CONCOURS CASINO DU BRASSUS

Transformation et assainissement du Casino du Brassus

RAPPORT DU JURY

27 NOVEMBRE 2025

8 - Connexions

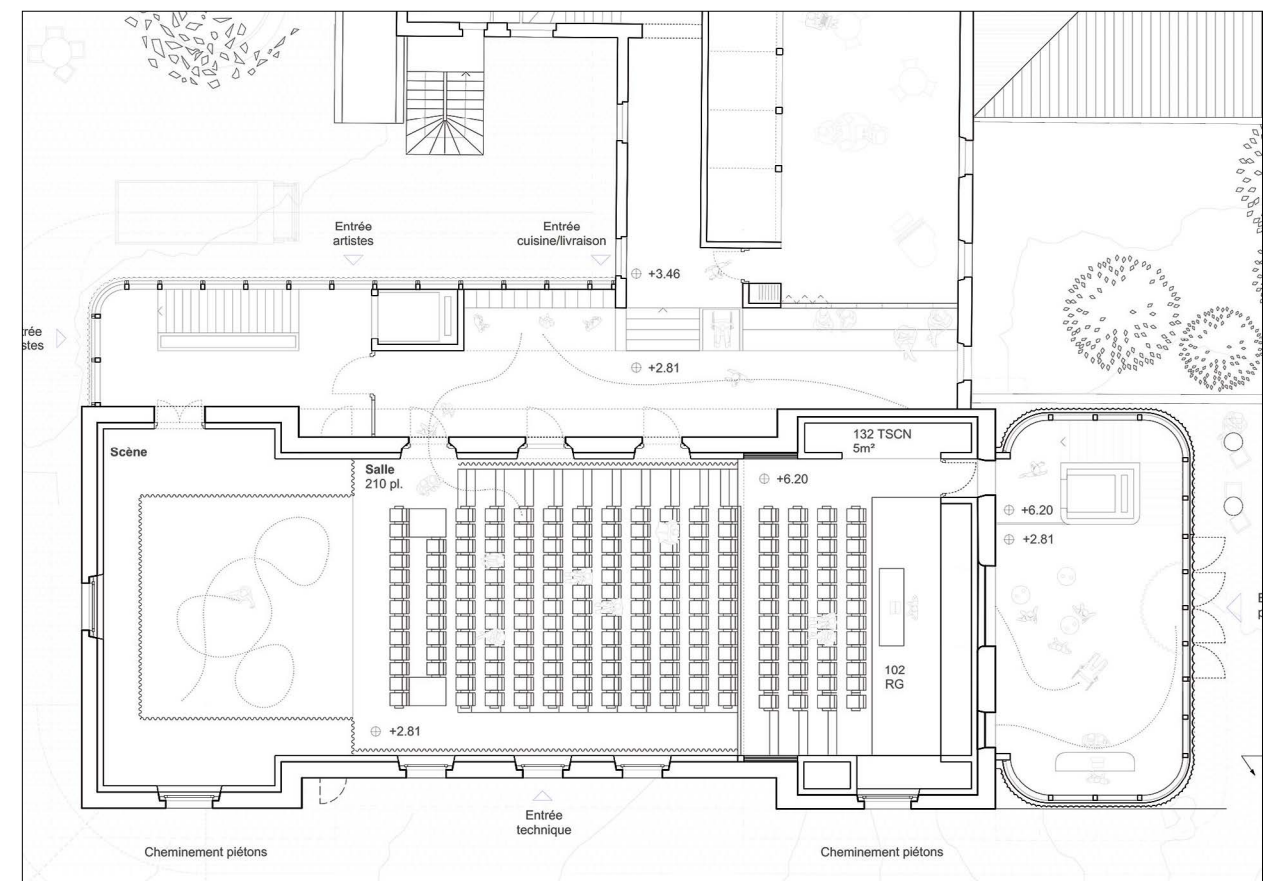
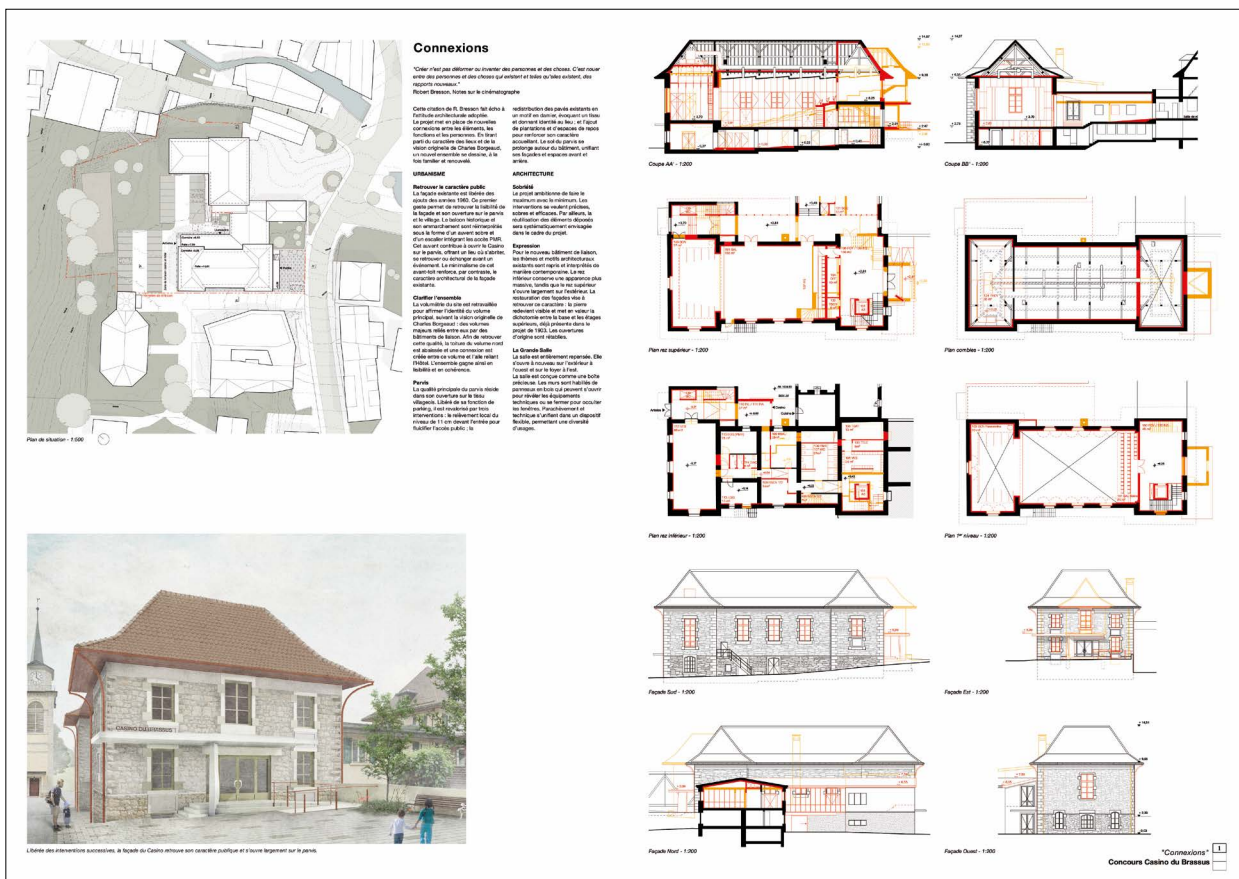
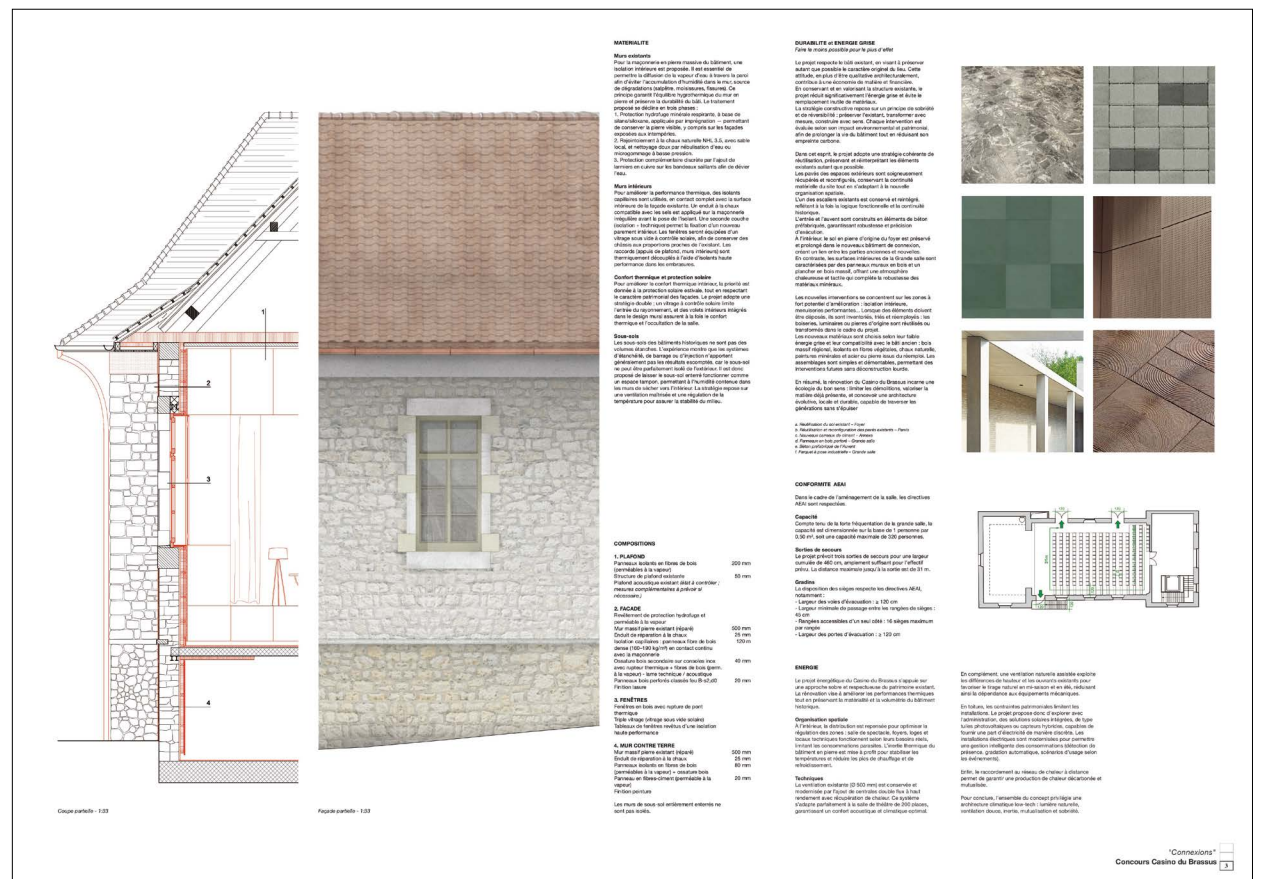
Le projet Connexions prend le parti de travailler avec et pour l'existant, en mettant au centre de la réflexion une intervention minimale et de réemploi dans un souci de préservation du patrimoine et d'une économie de moyens.

La façade principale est épurée des ajouts des années 1960 pour redéfinir la qualité urbaine du parvis du Casino, comme une véritable entrée, un lieu de rencontre publique. Le nouvel auvent de ligne simple associé à un travail sur le revêtement du sol est la proposition d'un nouvel espace urbain. Il permet de développer un accès aux personnes à mobilité réduite. La rénovation des façades passe par une recherche d'expression originale simple en pierre, complétée par le formalisme des descentes d'eau pour une réinterprétation des berceaux originaux. La figurante simplicité proposée des interventions extérieures ne garantissent pas, en l'état, la préservation esthétique du patrimoine que représente le Casino pour le village du Brassus.

L'organisation interne des espaces recherche une flexibilité et une simultanéité dans l'utilisation des salles que l'on ne peut que remarquer. La construction de l'extension en continuité de l'annexe réemployée permet une connexion entre les différentes parties artistes, salle de spectacle et salle des sociétés qui fonctionne grâce à ses dimensions généreuses et ses connexions en plans mais également grâce au compartimentage possible lors des événements simultanés. Cette utilisation concomitante est démontrée mais illustre également les difficultés que le projet expose quant à la fragmentation par étages et en plan de l'exploitation des espaces. La proportion entre le volume des espaces scéniques et publics ne sont pas équilibrés et ne garantissent pas l'exploitation de la salle de spectacle, accentuée par une distribution peu efficace d'un point de vue de la manutention.
